工程指示 / 要求簡箋(E.I.)

工程指示編號：EI / 0883 / 19

工程名稱：觀塘裕民坊

工程項目：幕牆 趟門膠條毛條使用位置確定

EZ 883B

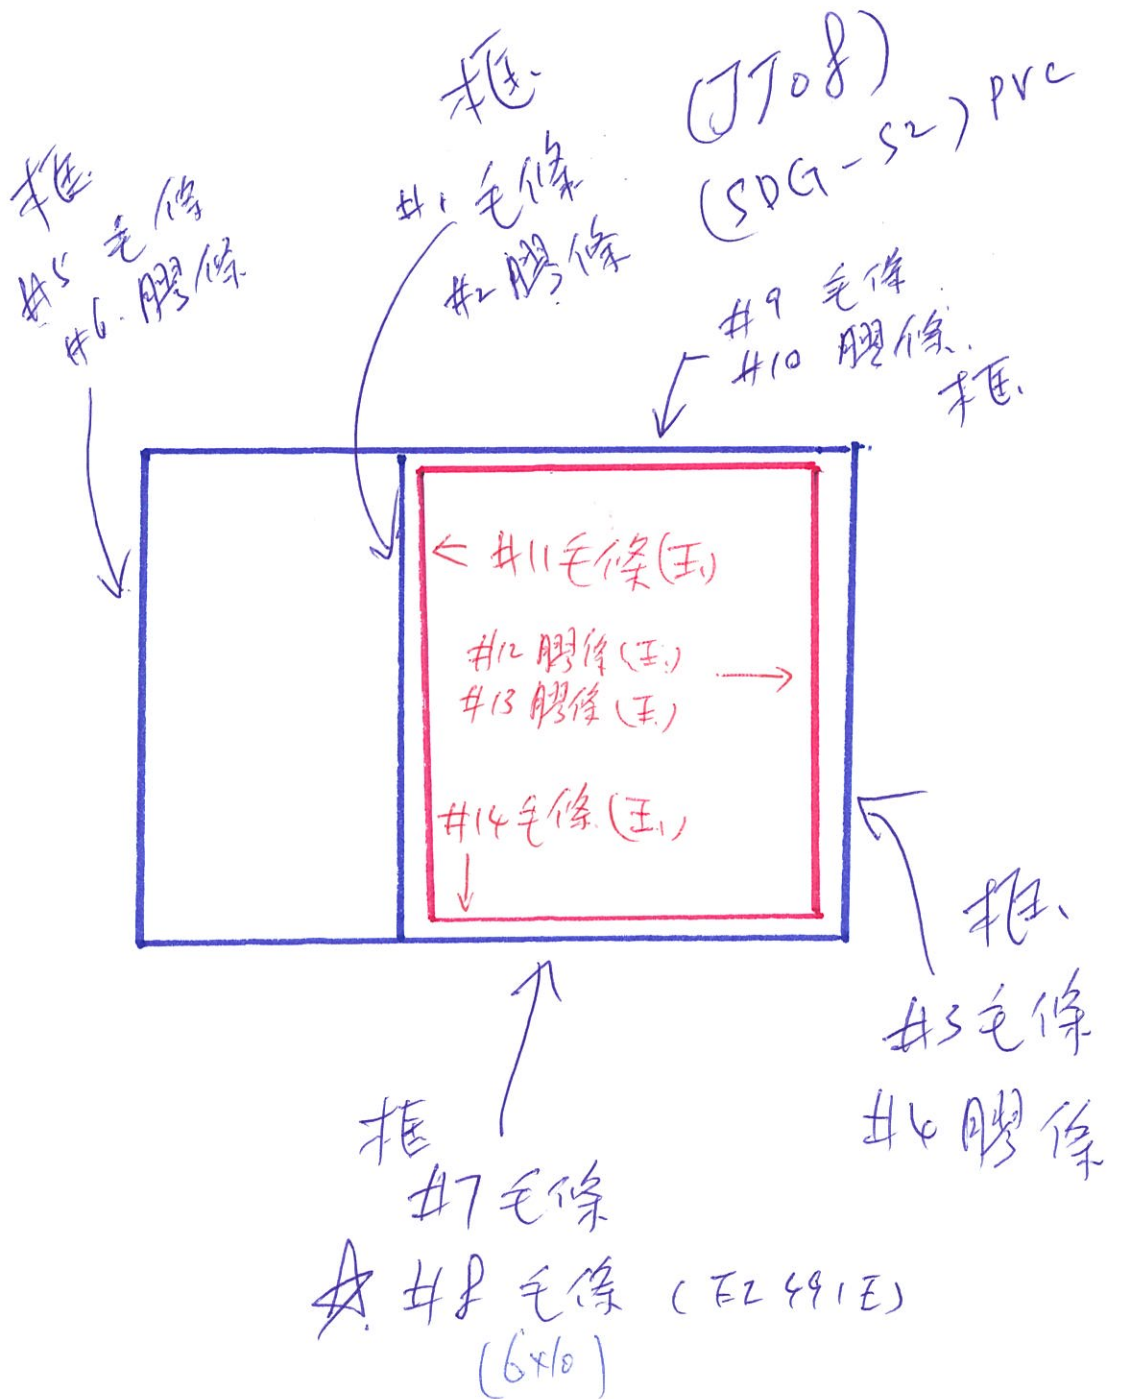
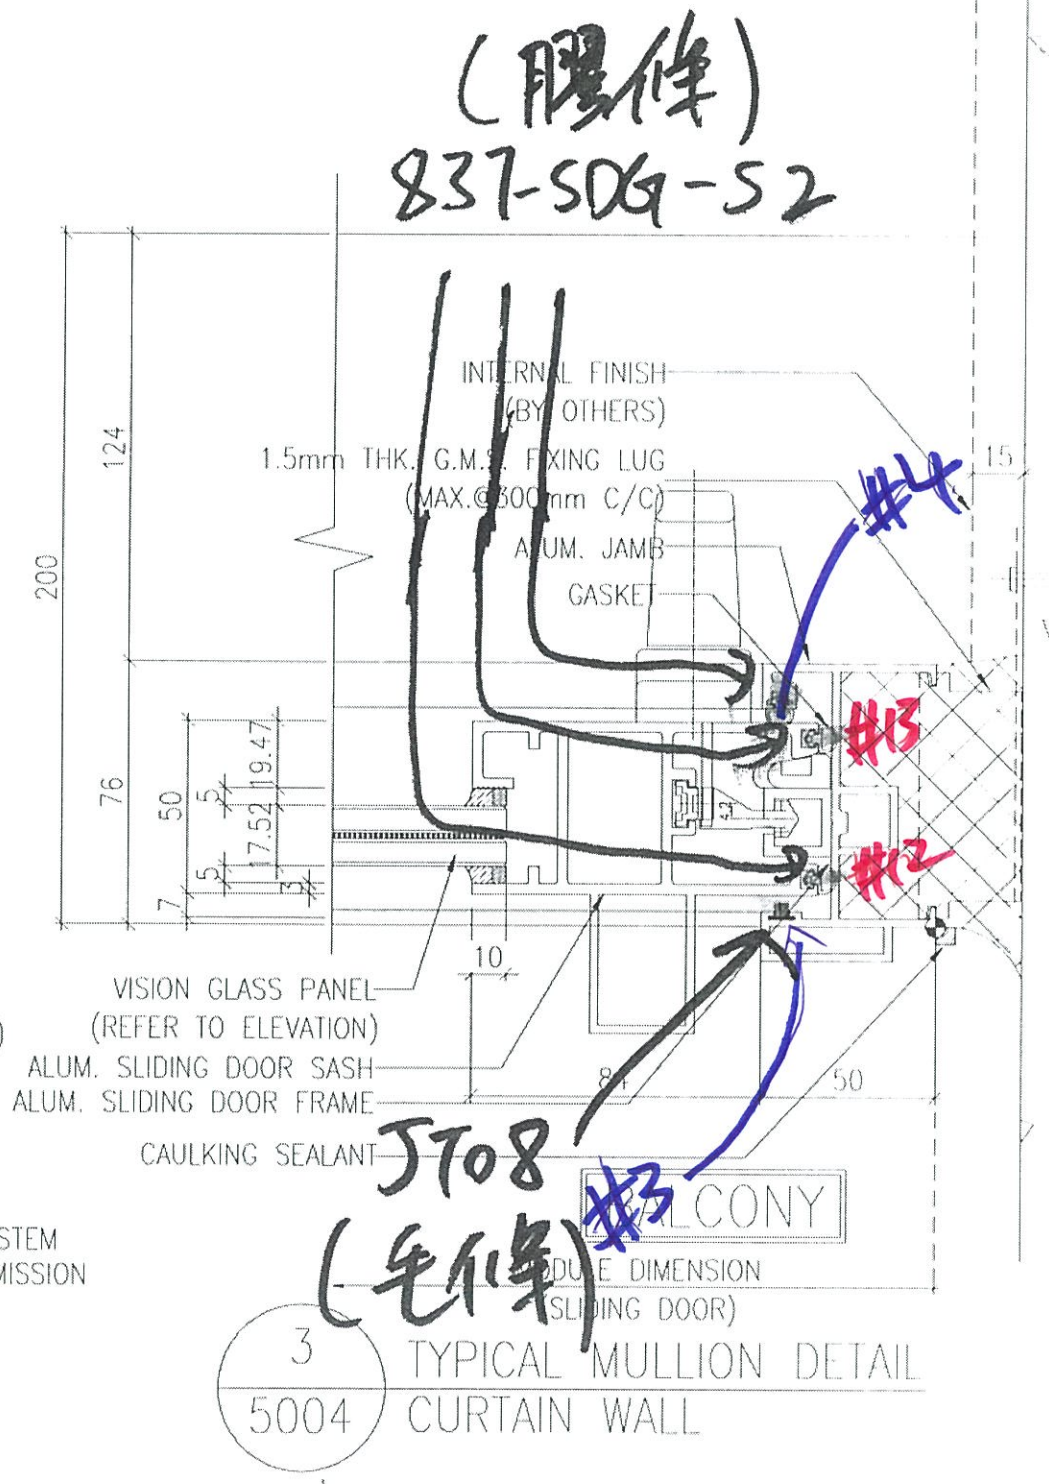
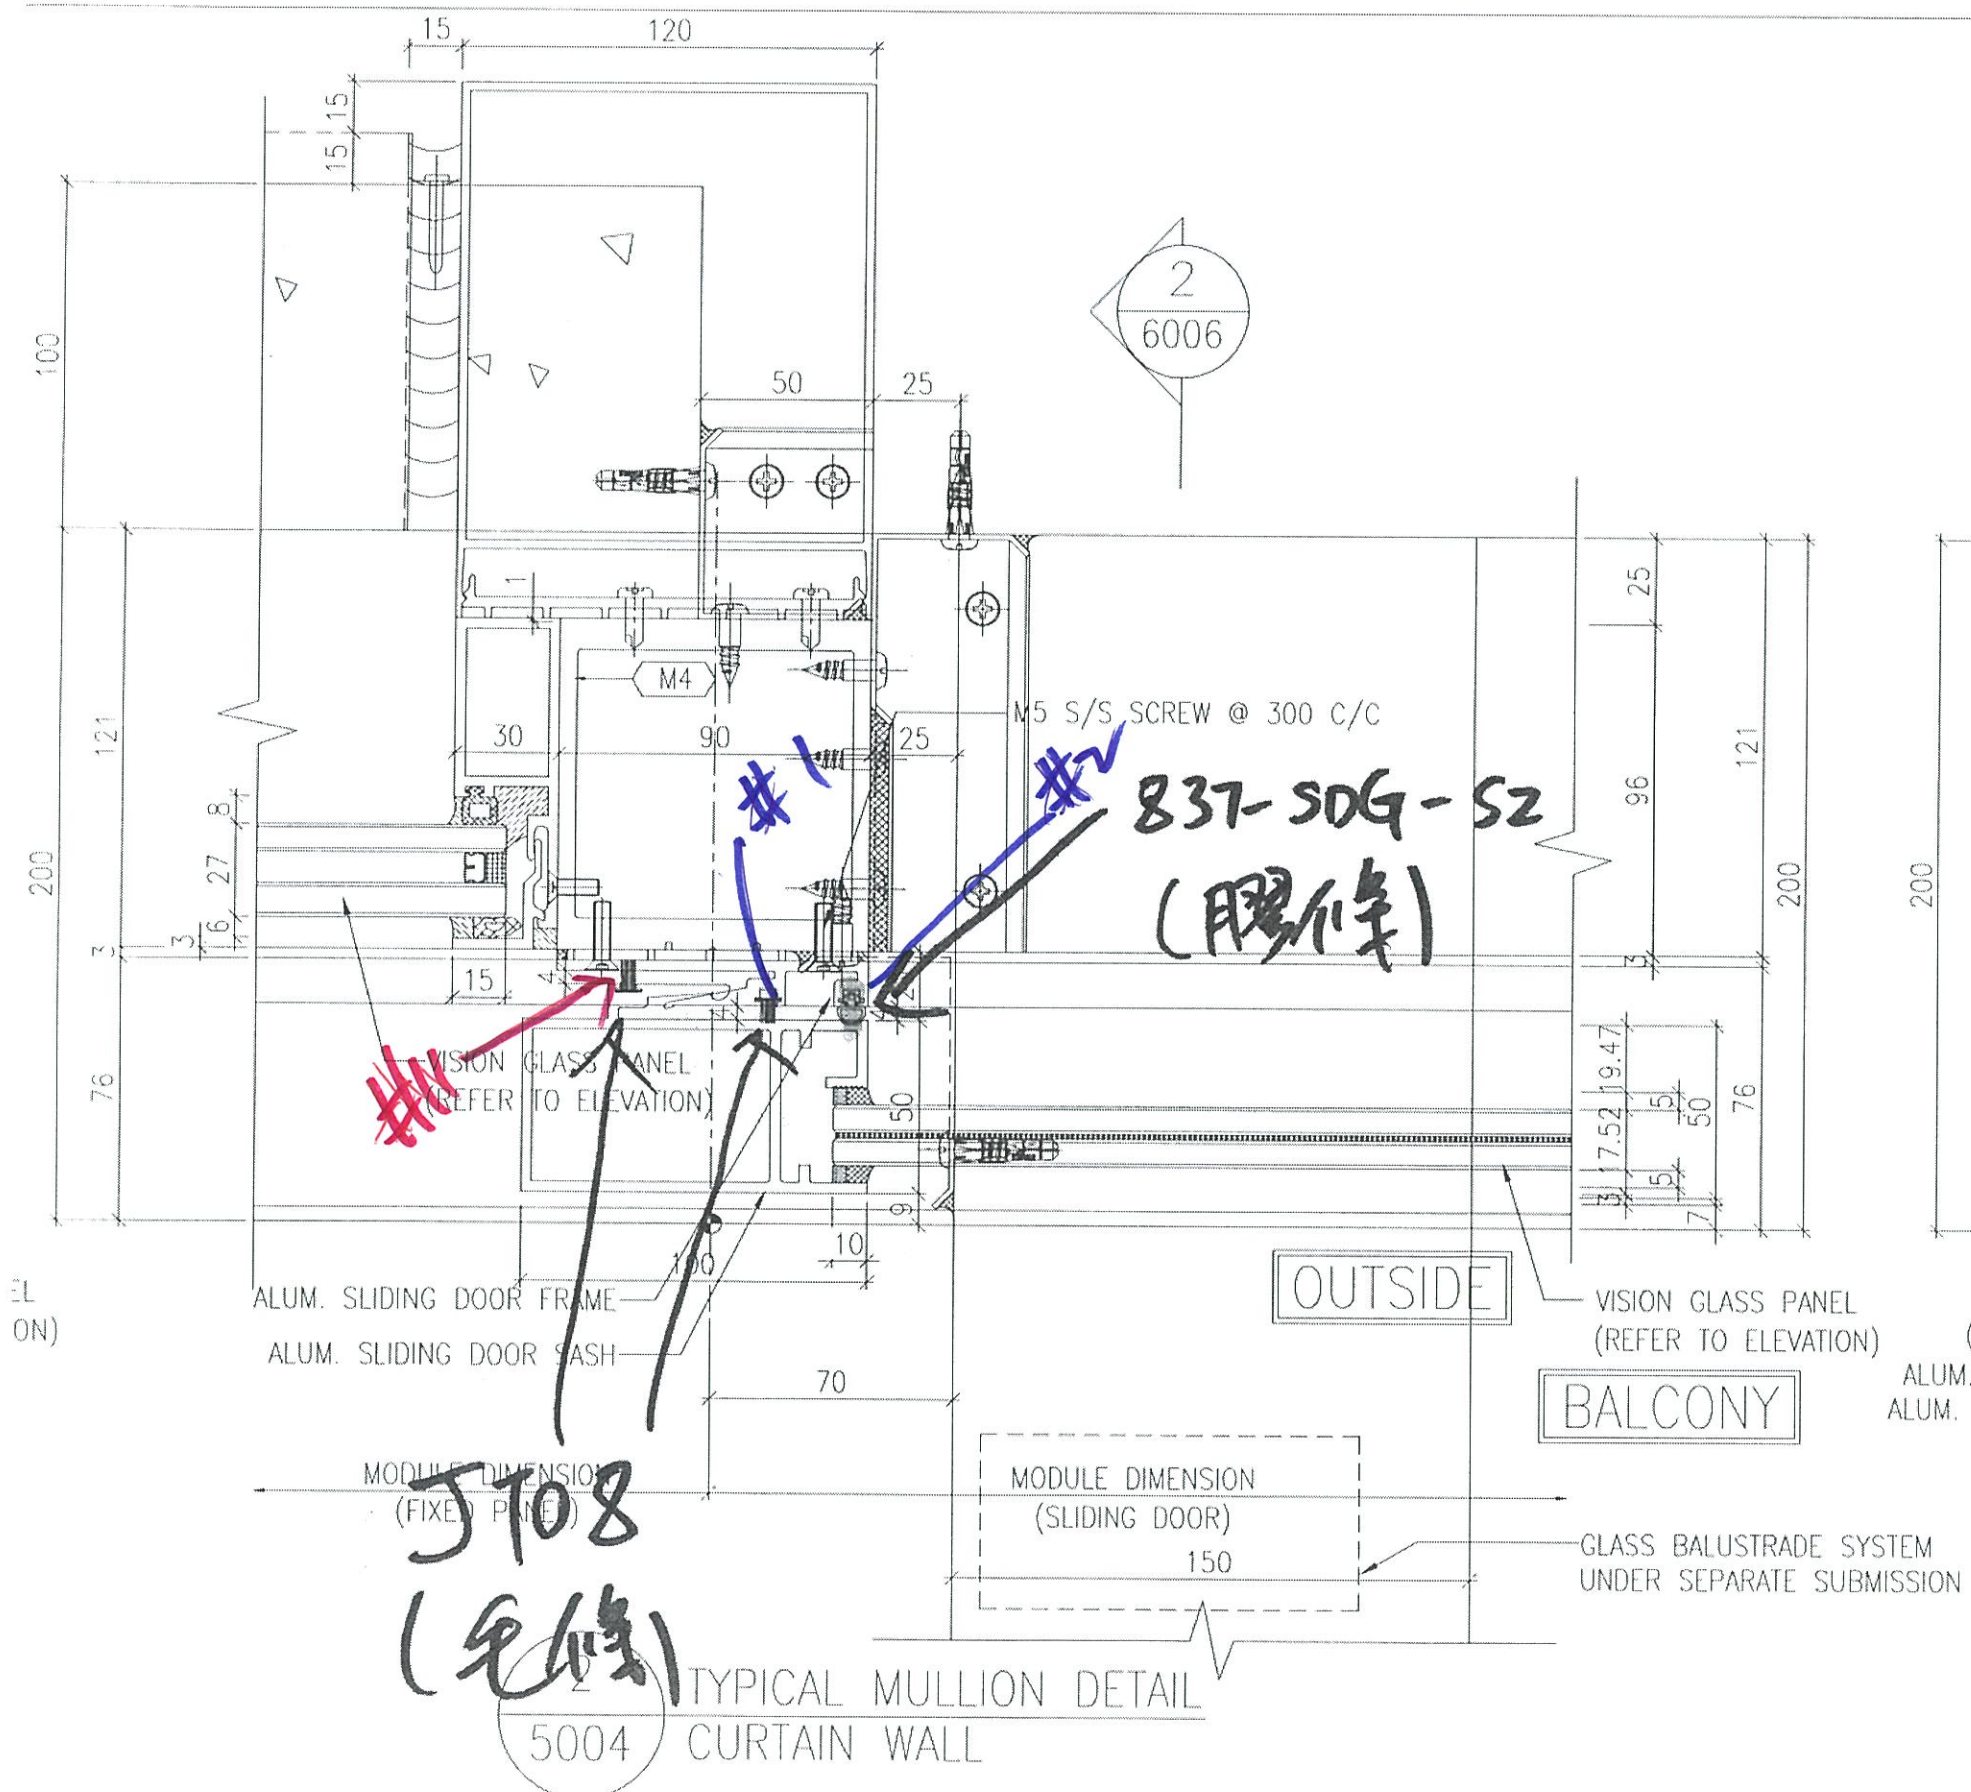
因現場趟門有相同位置，但有不相同膠條毛條情況

B 版：因修改太多，現以此版本確定趟門膠條毛條使用位置

地盤請留意：1) 請現場按此 EI 檢查所有趟門框及趟門玉位置膠條毛條，是否要更換

2) 趟門框底確定用 6x10 毛條更換膠條(按湛哥新款,門玉才能順開)

毛條 = JT08

膠條 = SDG-S2 (PVC)

#8 = EZ 491E
6x10 毛條

插門底
